Straßenquerschnitt A 7

PLANFESTSTELLUNG / 2. PLANÄNDERUNG

Freie und Hansestadt Hamburg Behörde für Wirtschaft, Verkehr und Innovation Auftragsverwaltung für die Bundesfernstraßen	Unterlage: 6 Blatt-Nr.: 4 Index B Straßenquerschnitt AD HH - Süderelbe: A7 Maßstab: 1 : 100
--	---

Maßnahmenbezeichnung: A26, Stade - Hamburg 4-streifiger Neubau der BAB 26 AK HH-Süderelbe (BAB 7) bis Landesgrenze HH/NI 8-streifige Erweiterung der BAB 7 AK HH-Süderelbe bis AS HH-Heimfeld			
Aufgestellt:	Datum: 04.11.2016 06.12.2017	Geprüft:	Datum: 04.11.2016 06.12.2017
DEGES	gez. ppa. Rothe	DEGES	gez. i. A. Pfeffermann

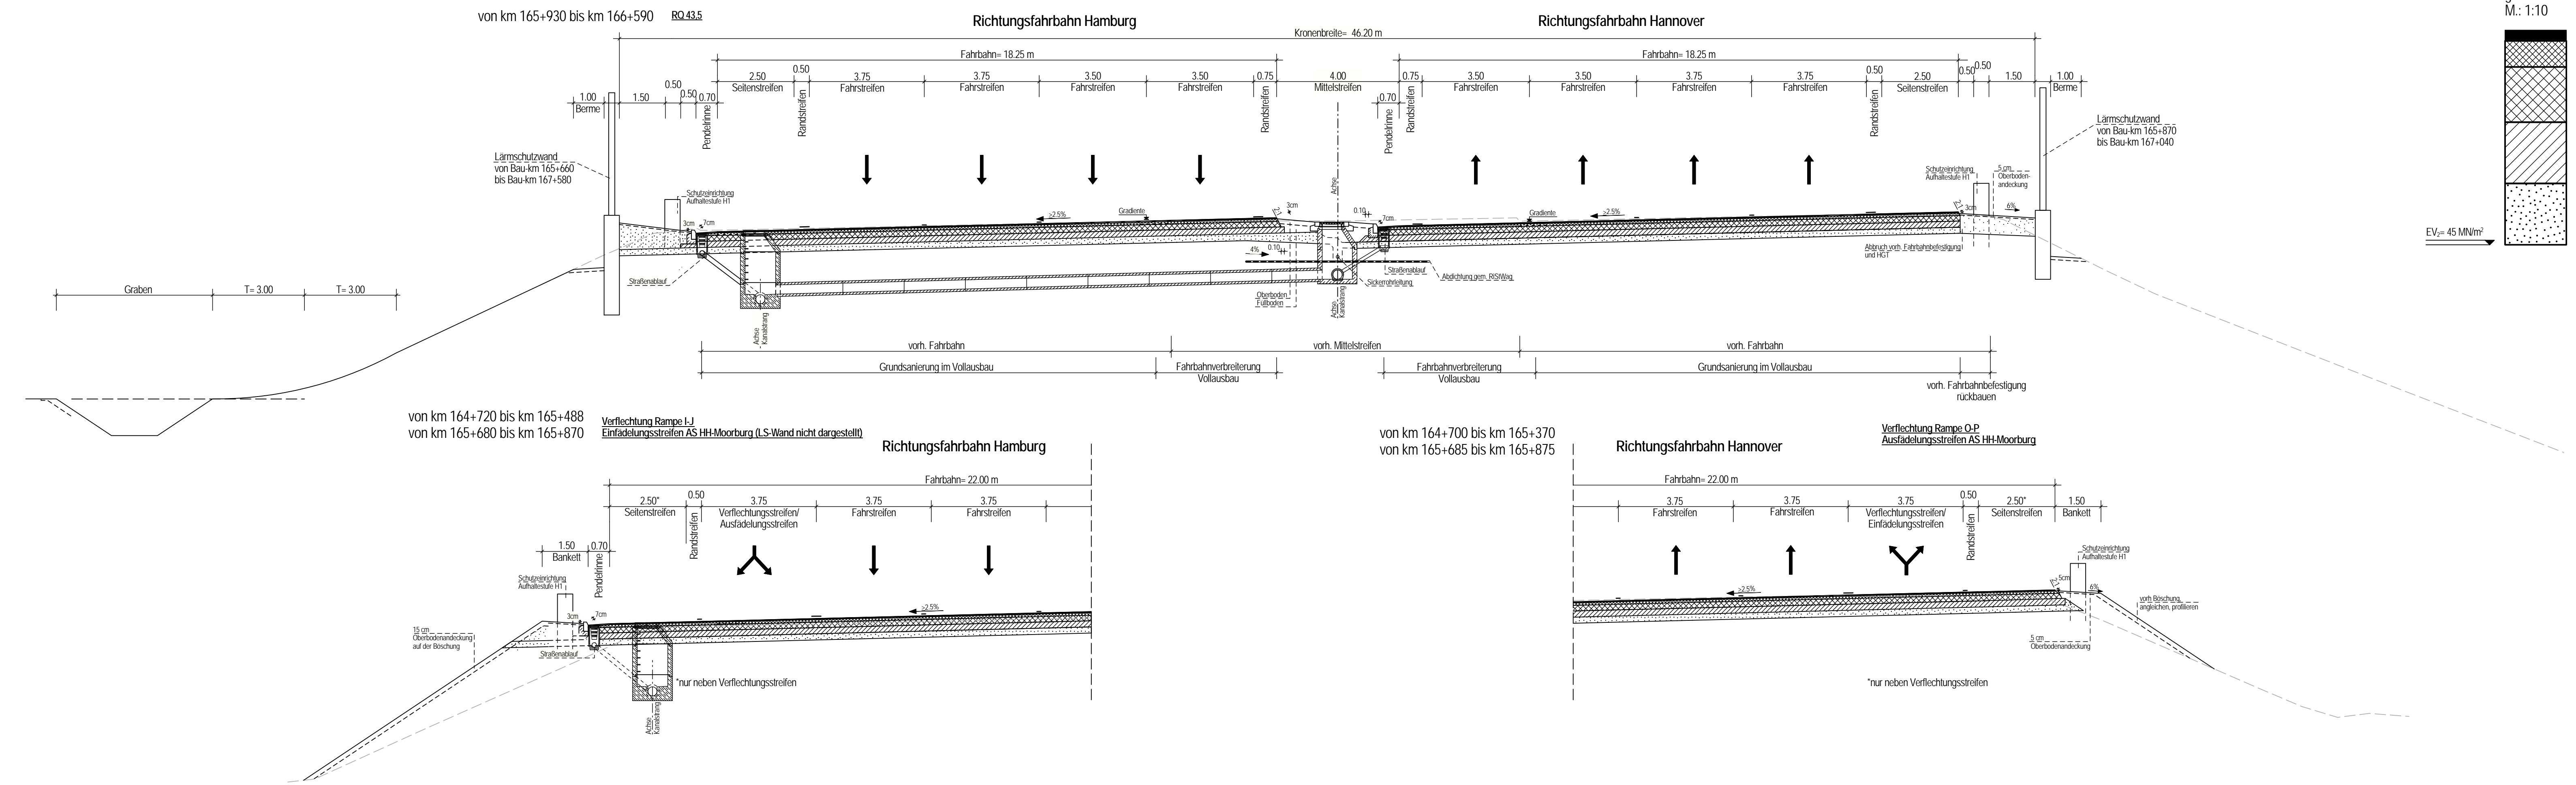
4.	Lärmschutzwände ergänzt	06.12.2017	
3.	Seitenstreifen neben Verflechtungsstreifen ergänzt, Bankettbreite geändert.		
2.	Entwässerung geändert		
1.	Oberbaumessung gem. Entwurfsrichtlinie Nr.1 (06/14)		
Nr.	Art der Änderung	Datum	Name
